Hovedutvalg for teknikk og plans vedtak 22.06.2021:

Planforslaget sendes tilbake for videre bearbeiding i to alternativ (1 og 2):

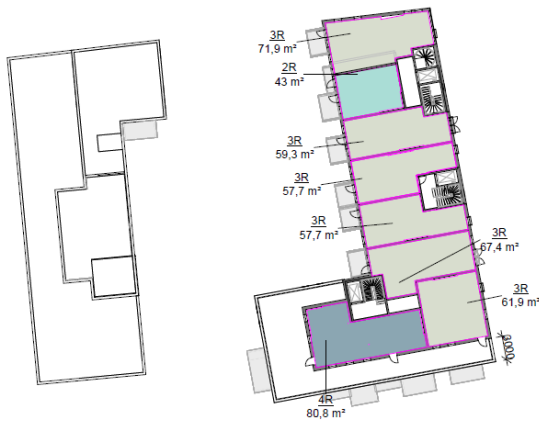
4. Byggehøyder på tverrfløyen i syd på bygget langs Brekkeveien reduseres til maks fem etg, tilsvarende kote +113.5.

Fasaden ble trukket tilbake 3 meter for å redusere høydevirkning og skape bedre overgang til bebyggelse i Brekkeveien 13. Illustrasjoner ovenfor viser at 6. tilbaketrukket etasje ikke blir synlig eller lite synlig fra gateplan i Moerveien. Ytterligere tilbaketrekking anses derfor å være uhensiktsmessig, og ikke vil gi noen ytterligere fordeler.

Antall leiligheter i 6. etasje på sørsiden er blitt redusert fra 5 forholdsvis små leiligheter til 2 leiligheter på ca. 60 og 80 m². Utklippene under viser planløsning «før» og «etter». Et slikt grep åpner for å beholde leiligheter med gode bokvaliteter med tilgang til skjermede private og fellers takterrasser.

Figur 7: Utklipp av utomhusplan som viser utvidet fortau og plassering av eksisterende tre.

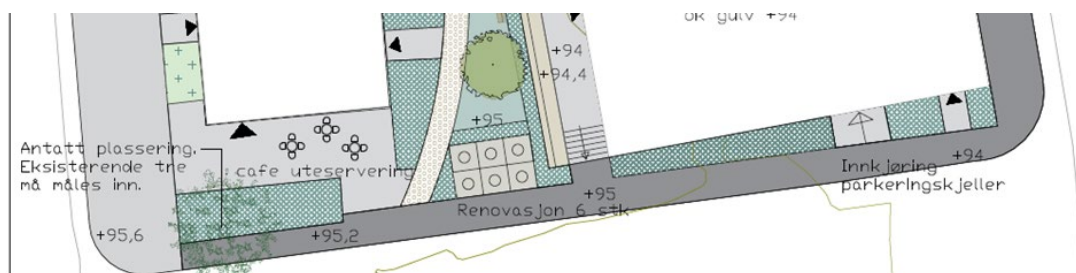
5. Bredden på fortau o_SF3 økes til 3 meter.

I sydvestre hjørne av eiendommen, rett ved eksisterende fortau er det eksisterende tre som ønskes bevart. Dersom fortauet utvides, så vil dette tre måtte fjernes. Dette er selvsagt ikke ønskelig. I dette hjørne er det planlagt romslige utearealer i tilknytning til planlagt café. Det er tilstrekkelig plass til å bevege seg her. Videre mot Brekkeveien foreslår vi utvidelse av fortau til 2,5 meter. Dette er 0,5 meter mer enn avsatt i områderegulering. Ytterligere utvidelse blir vanskelig å gjennomføre både mtp frisiktlinjer ved nedkjørsel til garasjekjeller, rampen til garasjekjeller som må ha tilfredsstillende stigningsforhold, samt plassering av renovasjon som eventuelt må flyttes enda lengre inn i gårdsrommet. Enda mer asfalt vil gå på bekostning av blå grønne verdier og behov for fordrøyningsarealer. Og strider imot kommunen ambisjoner om oppnåelse av BGF på 0,7.

Figur 9: Utklipp fra områderegulering.

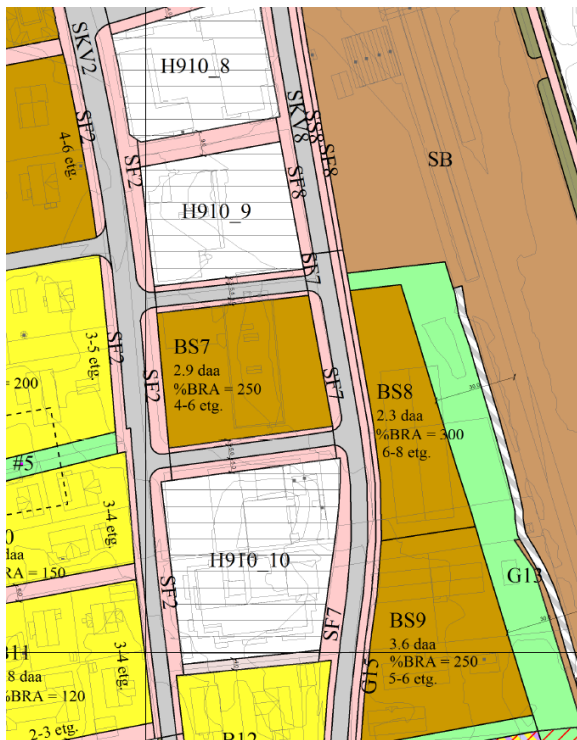
- Område o_sf2 (fortau langs Brekkeveien) må bearbeides videre. Området vil bli hovedadkomst for gang- og sykkeltrafikk til Ås sentrum fra sør og det må settes av tilstrekkelig areal til en god sammenhengende løsning for dette.

Forslaget forholder seg til overordnede føringer, dvs. reguleringskart for sentrumsplanen, hvor sykkelveien er skissert på andre siden av Brekkeveien.
